# 意見書

## 次期中間処理施設整備事業の用地選定に関する意見書

次期中間処理施設整備事業

#### 現在地の経済性評価は、排煙のダウンドラフトを回避するための高煙突化費用を考慮すべきである。

現在地周辺の超高層ビルの位置と排煙のダウンドラフト発生有無の検証図

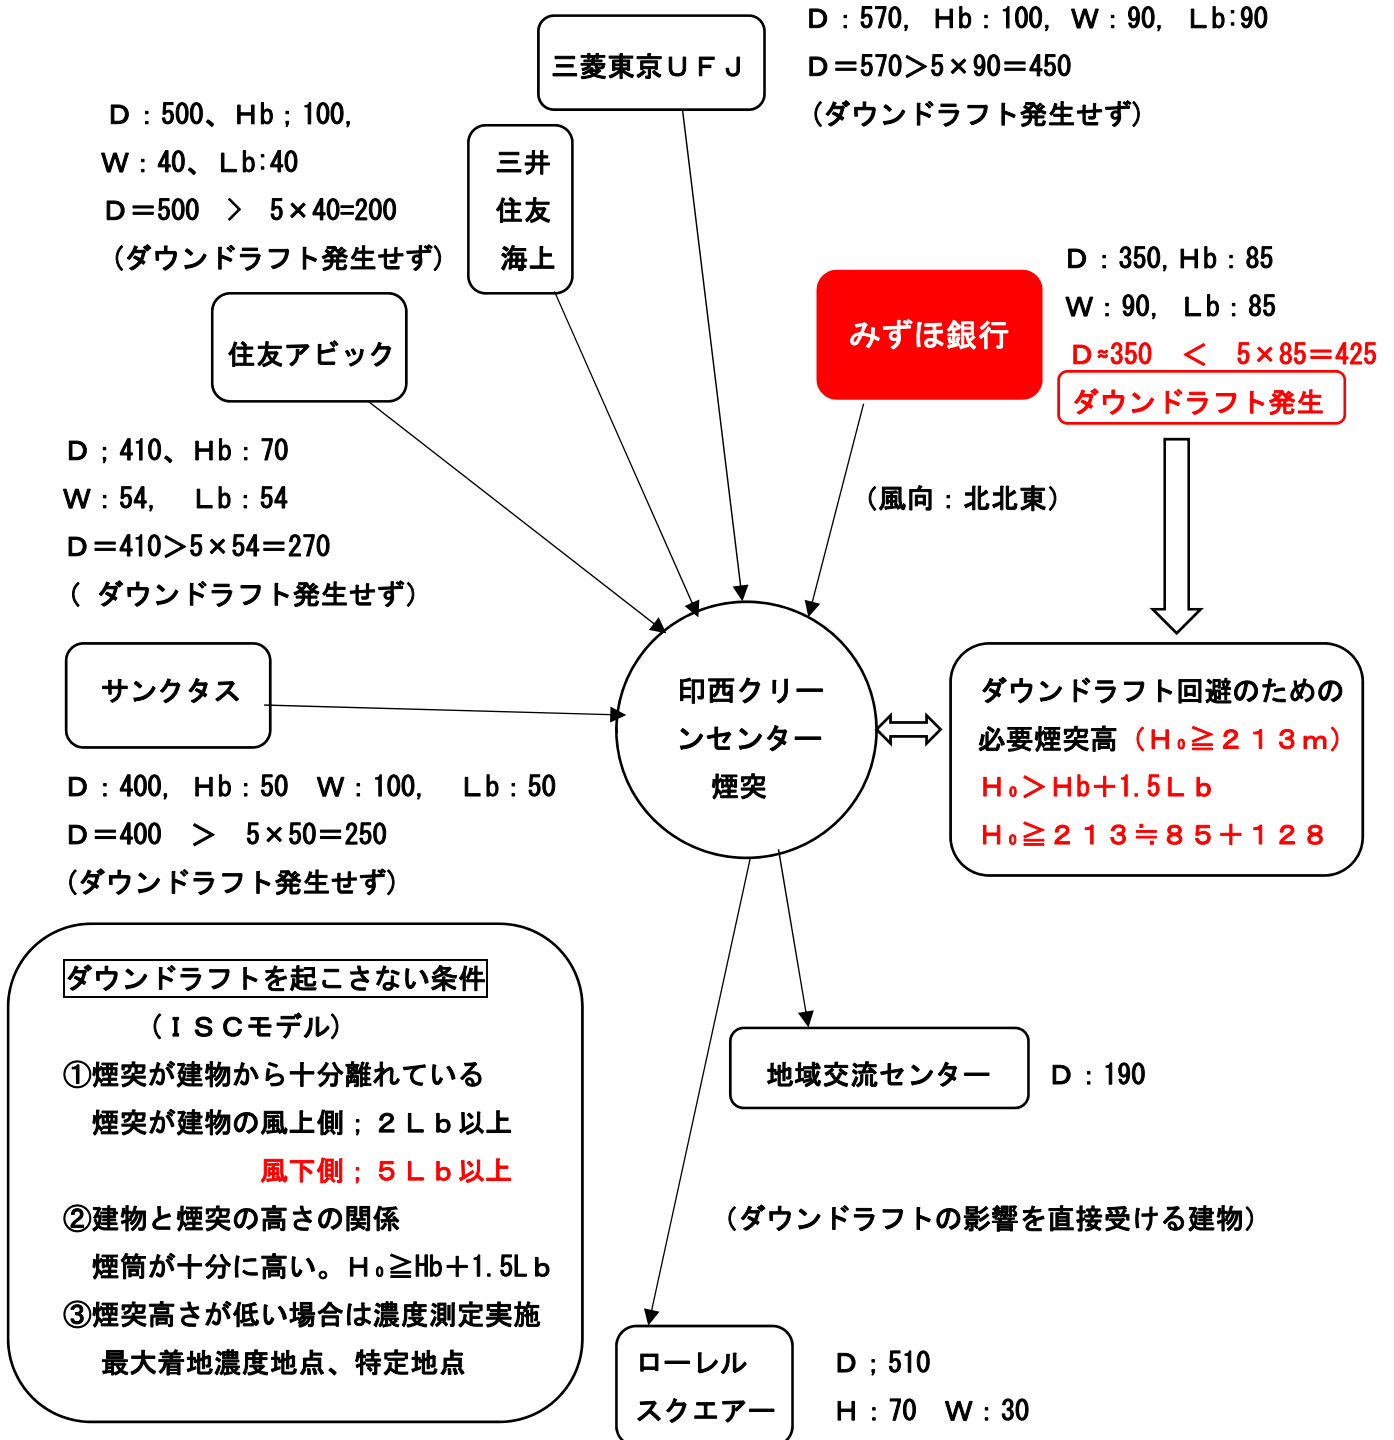
資料1は、現在の印西クリーンセンター周辺にある建物について個別に、印西クリーンセンターの煙突までの距離、建物高さ、建物幅、方位などを記しています。又、左下箇所に煙がDD（＝ここではダウンウォッシュを以降DDと同義語として取り扱うことにする）を起こさない条件を記しています。

最初にこの条件①「煙突から建物が十分離れていること」について検証したところ、みずほ銀行ビルでは、煙突が建物の風下側で5Lb(425m)よりも近くて、煙突までの距離は350mしかなく、煙突がDDの発生する距離内にあります。しかし他のビルでは、煙突は全てDDが発生する距離以上に離れています。

次に条件②「建物と煙突の高さの関係で煙突が十分に高い( $H_0 \geq H_b + 1.5L_b$ )」ことについて検証したところ、みずほ銀行ビルの影響で発生するDDを回避するための煙突高さは213m( $H_0 \geq 85 + 1.5 \times 85$ )となりました。

続いて条件③、「煙突高さが低い場合は濃度測定を実施」について、みずほ銀行ビルがこのケースに該当するために汚染物質の濃度測定を行いDDの影響を確認する必要があります。

これは下の資料2のJFEが行った濃度測定の例と同様に、当地区でもISCモデルか又はその改良モデルの経産省が開発した「低煙源工場拡散大気濃度推算システム(METI-LIS)」を使い、DDの影響を受けない煙突高さである213mや、影響を受ける100m、130m、150mについて、周辺建物(とくに煙突南西側地域にあたるローレルスクエア、地域交流館、戸建て住宅など)各地点における濃度推算を行い、この結果を比較検討した上で、想定する煙突高さを確認することが必要です。経産省モデルの使用は無償で、入力データを準備して、ソフト会社に頼めば短日数で結果が得られそうです。

**結果** 現在地での施設更新では、煙突高さが213m未満では排煙にダウンドラフトが発生する。回避するためには213m以上が必要。
